PROGETTO: **IMPIANTO FOTOVOLTAICO "SANTO STEFANO"**  
**DA 59,1 MWp E 50 MW IN IMMISSIONE**  
**PROGETTO DEFINITIVO**

**RELAZIONE TECNICA INTEGRATIVA**

ID ELABORATO : PVSS\_R20\_Relazione Tecnica Integrativa\_Rev00

**Sezione d'insieme della sottostazione elettrica**

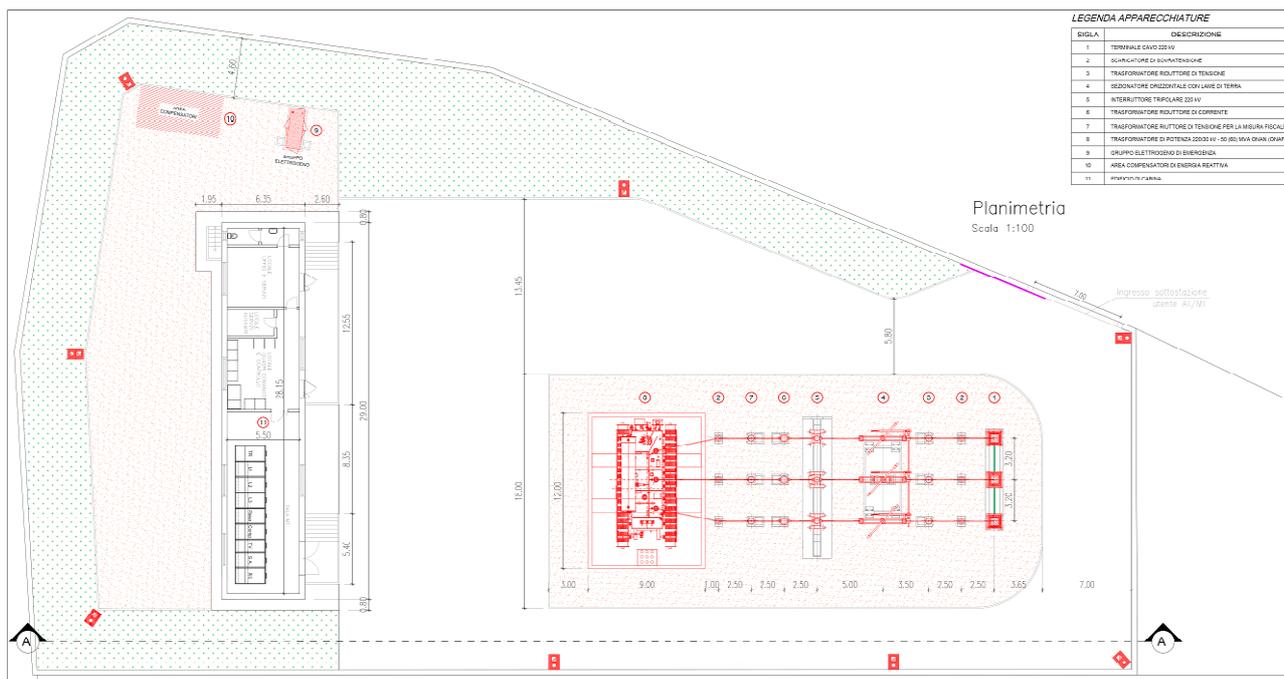
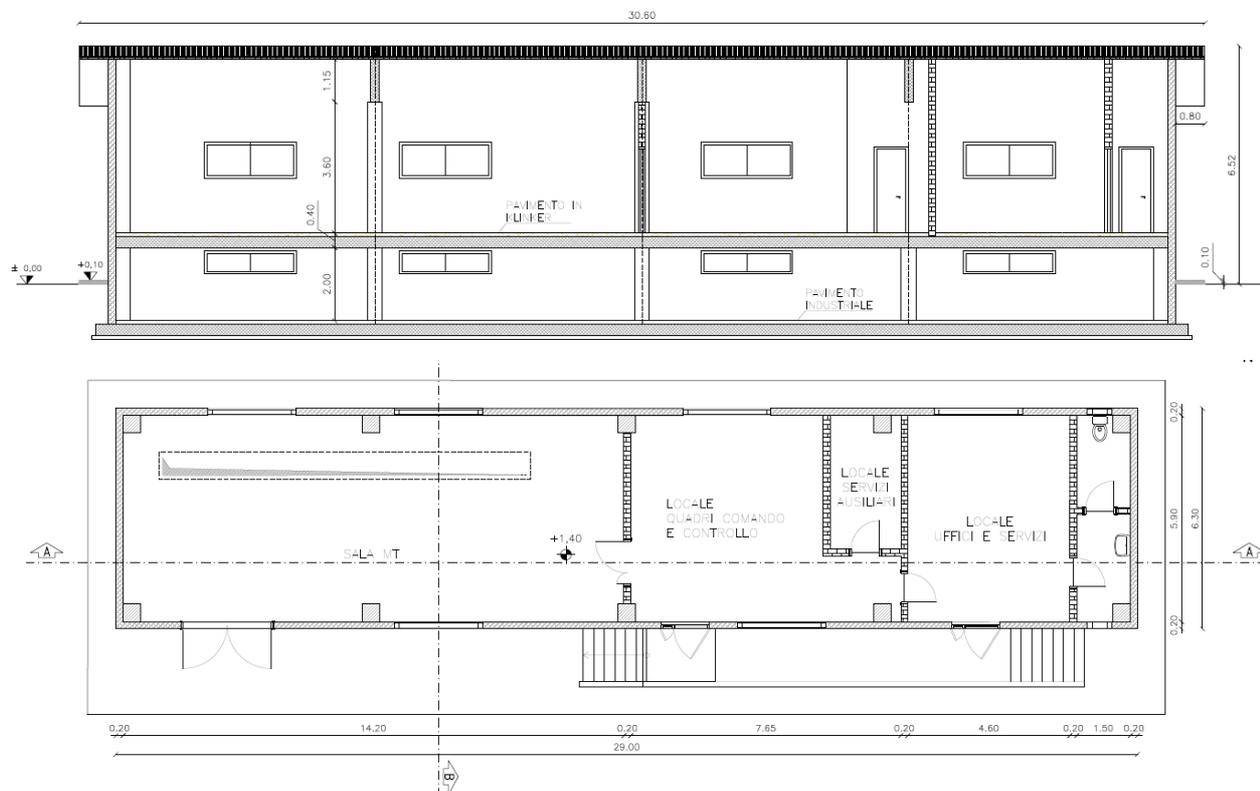
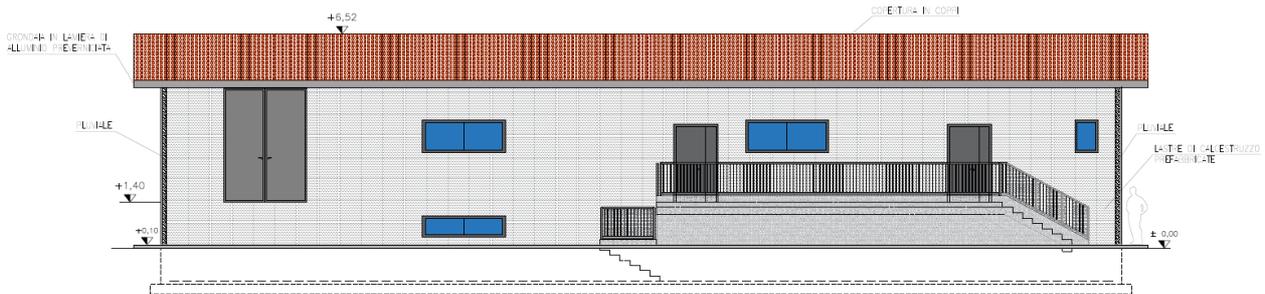
1. *L'intervento previsto è quasi totalmente localizzato nel comune di S. Maria la Longa, in comune di Pavia ricade esclusivamente Sottostazione elettrica AT/MT, di cui non vengono fornite informazioni.*

La cabina utente di trasformazione si comporrà di un reparto 220 kV di tipo AIS (isolato in aria) ed un edificio di servizio. Saranno inoltre predisposte le opere civili per alcuni impianti complementari (es.: sistema di compensazione), la cui necessità impiantistica sarà valutata nelle fasi successive di progettazione.

Il fabbricato sarà realizzato con elementi prefabbricati in cemento armato e si svilupperà su un piano seminterrato, adibito all’arrivo e partenza dei cavi elettrici a media tensione ed ausiliari, ed un piano terra destinato al contenimento degli scomparti di media tensione, dei quadri di comando e controllo, delle apparecchiature di protezione controllo e misure e dei servizi ausiliari. Il tetto sarà a due falde con manto in coppi, per uniformità con la più diffusa tipologia edilizia presente in zona.

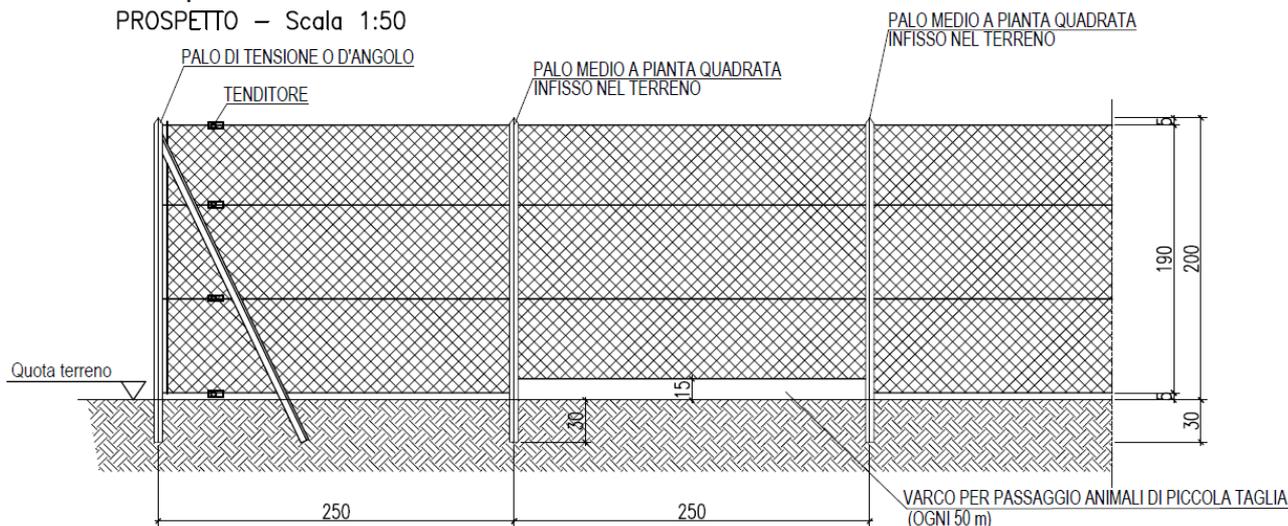
- 2. si ritiene che dovrebbe essere valutato anche l'impatto cumulativo con gli altri progetti citati delle attività di cantiere, nello specifico per quanto concerne il traffico generato dai mezzi d'opera e le emissioni acustiche e di inquinanti in atmosfera ad esso associate sulla viabilità dei Comuni interessati dalle opere (nello specifico S.R. 352).*

Si rinvia all'elaborato in allegato: *R14 – Relazione previsionale di impatto acustico\_Rev01* redatto dall'ing. Alberto Asquini, dove sono riportate anche indicazioni relative all'impatto cumulativo delle emissioni acustiche.

Dallo studio svolto non emergono particolari criticità, come già riassunto al paragrafo 2.2 della presente relazione.

PROSPETTO IPOTESI 2 – Scala 1:50

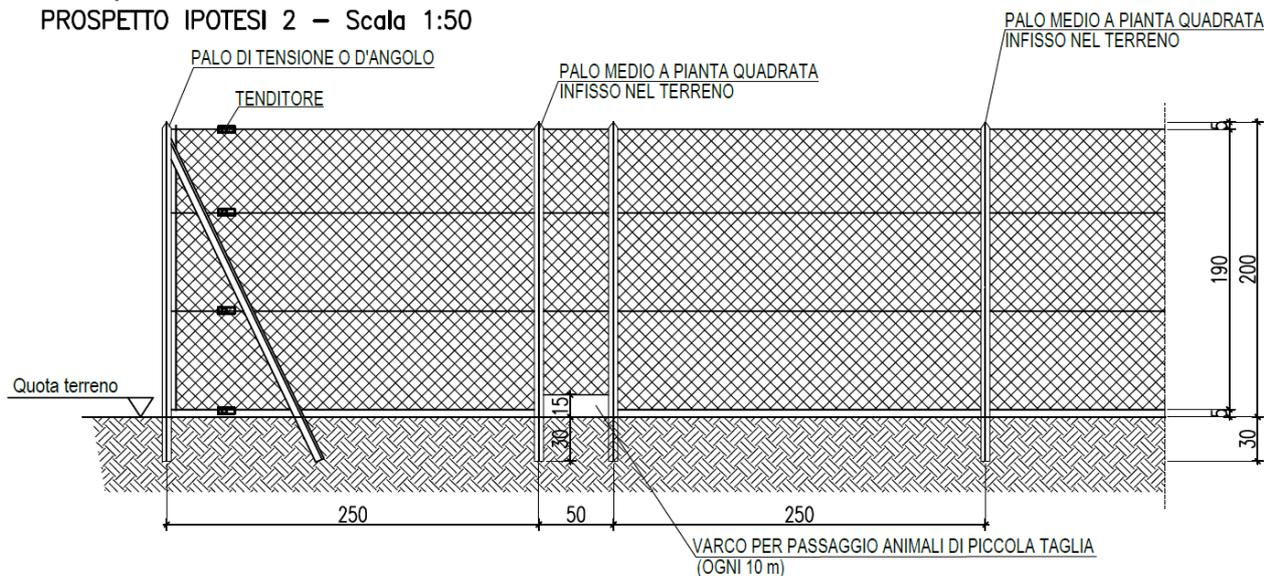
- 3. Si ritiene che debba essere prevista la realizzazione di varchi ecologici di adeguate dimensioni nella rete perimetrale, al fine di garantire il passaggio della microfauna.*

In progetto è stata già prevista la disposizione di varchi nella recinzione perimetrale dei cluster al fine di permettere il passaggio degli animali di piccola taglia: essi si concretizzano in passaggi liberi a filo terreno di altezza pari a 15 cm con larghezza di 250 cm, disposti ogni 50 m. Si rimanda alla rappresentazione grafica nel particolare relativo al prospetto della recinzione, di cui all'elaborato "*PVSS\_T06.1\_tipico fascia mitg.ne perimetrale\_Rev00*", che qui si riporta per comodità di consultazione:

La disposizione di questi varchi può essere tuttavia variata, disponendo di passaggi più piccoli ma più frequenti. In tal senso si propone il seguente particolare alternativo, riportato anche nell'aggiornamento della tavola T06:

La Società Proponente si dichiara disponibile a recepire la soluzione che sarà ritenuta più adeguata dal Servizio valutazioni ambientali ed Enti competenti.
